**AVIS RELATIF À LA PROTECTION
CONTRE LES EVENTUELS EFFETS NOCIFS ET NUISANCES
PROVOQUÉS PAR LES RAYONNEMENTS NON IONISANTS
GÉNÉRÉS PAR DES ANTENNES ÉMETTRICES STATIONNAIRES**

Commune : FLOREFFE - Exploitant : PROXIMUS

Référence exploitant : 81FRA_00

Rapport n° 3641 / 2024

Figure 1 : Vue en plan des lieux de séjour et des points de contrôle

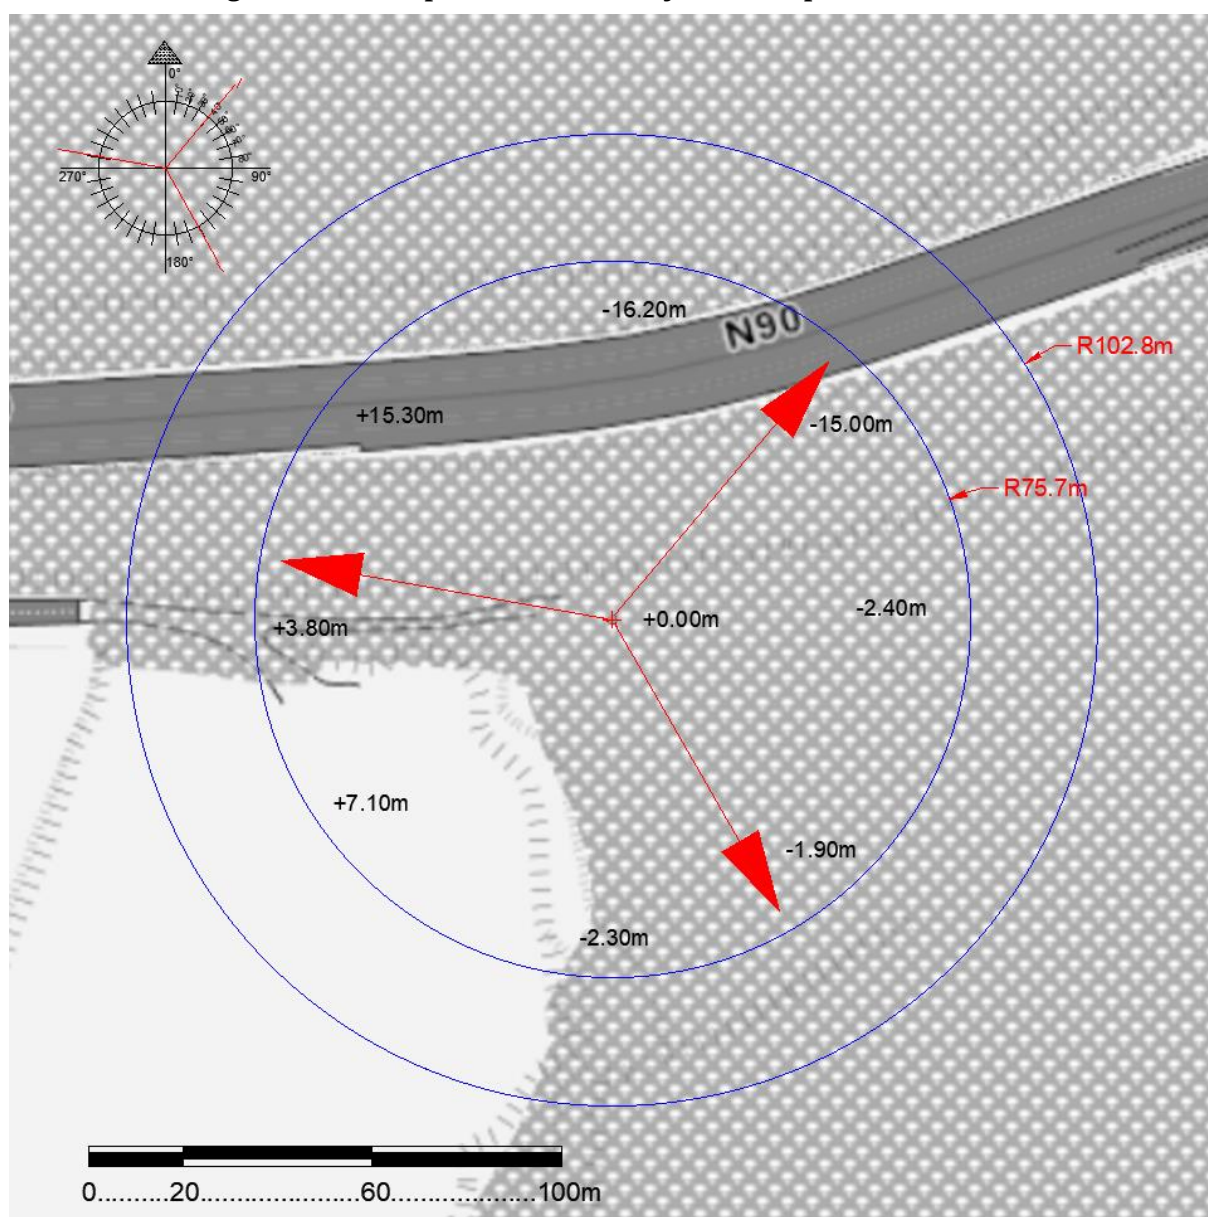
N° point de contrôle	LS	Atténuation (dB)	Indice d'exposition relatif à la limite par installation IE_i
Aucun lieu de séjour ne se trouve dans la zone où la limite d'immission pourrait être atteinte

En ce qui concerne les antennes de l'installation mentionnées dans le tableau 1, la distance maximale à laquelle la limite pourrait être atteinte, à l'extérieur, est égale à 86,1 m. S'il n'y a pas de LS à une distance inférieure, les antennes respectent forcément la limite d'immission.

Dans le cas des LS situés à l'intérieur des bâtiments, une atténuation d'obstacle est prise en compte et il en résulte que la distance maximale à laquelle la limite pourrait être atteinte se réduit à 61,0 m.

Figure 2 : Vue en plan des installations d'antennes dans un rayon de 300 mètres autour de l'installation faisant l'objet de la demande d'avis

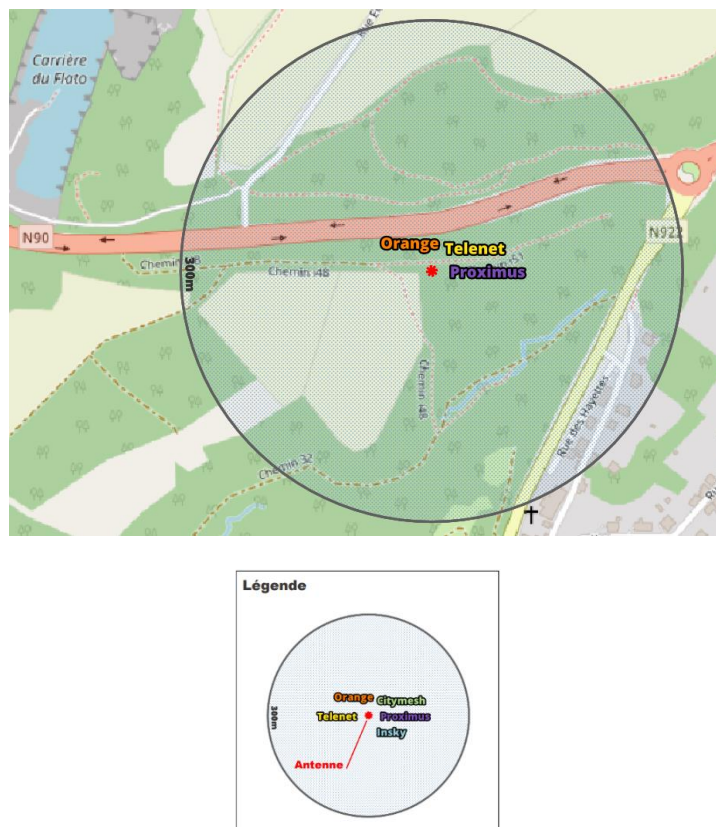
- il y a au plus 4 installations d'antennes émettrices stationnaires présentes dans la zone d'évaluation de 300 mètres de rayon représentée dans la figure 2, y inclus l'installation référencée dans le paragraphe 2 : la limite cumulative définie à l'article 4, §2 du décret est nécessairement respectée dans les lieux de séjour à l'intérieur de la zone d'évaluation de 300 mètres de rayon ;

- b) il y a exactement 5 installations d'antennes émettrices stationnaires présentes dans la zone d'évaluation de 300 mètres de rayon représentée dans la figure 2, y inclus l'installation référencée dans le paragraphe 2 et il existe, pour 3 ou 4 de ces installations, un avis attestant le respect de la limite abrogée de 3 V/m : la limite cumulative définie à l'article 4, §2 du décret est nécessairement respectée dans les lieux de séjour à l'intérieur de la zone d'évaluation de 300 mètres de rayon ;

- c) dans tous les autres cas, il a été vérifié que la limite cumulative définie à l'article 4, §2 du décret n'est pas dépassée dans les lieux de séjour sur base du nombre d'installations localisées dans la zone d'évaluation de 300 mètres de rayon représentée dans la figure 2, de leur localisation ainsi que des données inscrites dans la figure 1 et au paragraphe 4 du présent avis et dans les avis attestant le respect de la limite par installation ou de la limite abrogée de 3 V/m relatifs aux autres installations reprises dans la figure 2.

Compte tenu des considérations ci-dessus, il apparaît que l'intensité du rayonnement électromagnétique généré, dans les lieux de séjour situés dans un rayon de 300 mètres autour de l'installation référencée dans le paragraphe 2, par l'ensemble des antennes émettrices stationnaires de l'ensemble des exploitants du même site d'antennes émettrices stationnaires respecte la limite fixée à l'article 4, § 2 du décret.
